Den mandag 13. juni 2016 skrev JanIngar <jan.ingar.markussen@nettstar.as> følgende:
Hei!

Tomt for Eivind Sjørusen

Sender også med ei skisse av snitt vedr. fundamentering for mur, og for utkørsel.

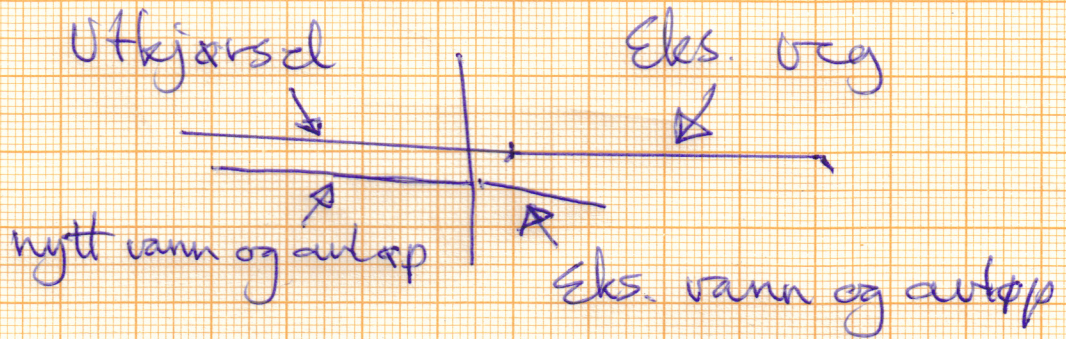
1. Muren er fundamentert iht vedlagt skisse. Fjellet under første delen av muren ligg 1 til 1,5 m under planert nivå. All jord/blanda masse er fjerna, og reine, sorterte steinmasser er planert ut og komprimert.

Bunnstein på mur ligg ca 15 til 20cm under planert nivå. Øverste del av komprimert fundament består av 32-64mm pukk, som også er brukt som bakfyll til mur, og som motfylling foran bunnstein.

3. Grunn til at avkjørsel ikkje er laga heilt etter kravene, er at eks. vann og avløp ligg på 0,5m dybde iht eks. veg. Dersom me skulle gått flatt inn, eller faktisk med litt fall før veien skulle begynne å stige, slik som i kravene, ville

Me har sikra vann og avløp med dobbel isolering, isolering under noe av ledningen, og har også bygd "kasse" på sidene av VA, dei første 8 til 10m, og har, ved å bygge avkjørsel slik den ligg i dag, klart å få ledningene frostfritt.

Same grunn gjeldt for manglende rør gjennom avkjørsel. Dersom dette hadde blitt lagt ned, ville bunn rør vært nesten nede på vannledning, og fungert som ei kuldebro, slik at faren for at vannledning hadde frose, hadde vært svært stor.

Me har masseutskifta heile første 2m av utkørselen med 32-64mm pukk, renska grøft langs fjell og fyllt med pukk, slik at drenering skal være tilfredsstillende.

Snitt vedr. utkjørsel
Målestokk 1:100

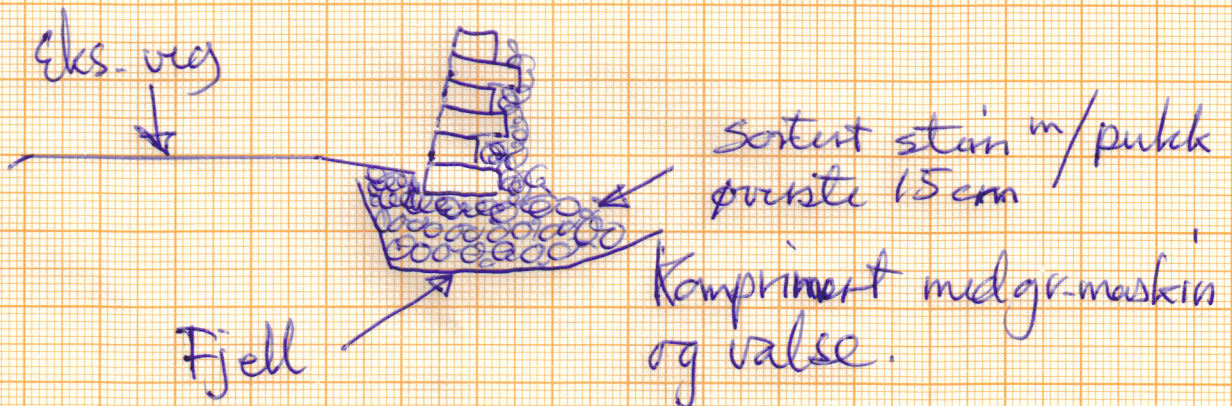
ferdig veg 2-3m inne i avkjørselen lagt heilt nede på nivå med nytt vann og avløp til tomten.

Dette hadde ikkje vært mulig dersom me skulle laga avkjørsel iht kravene.
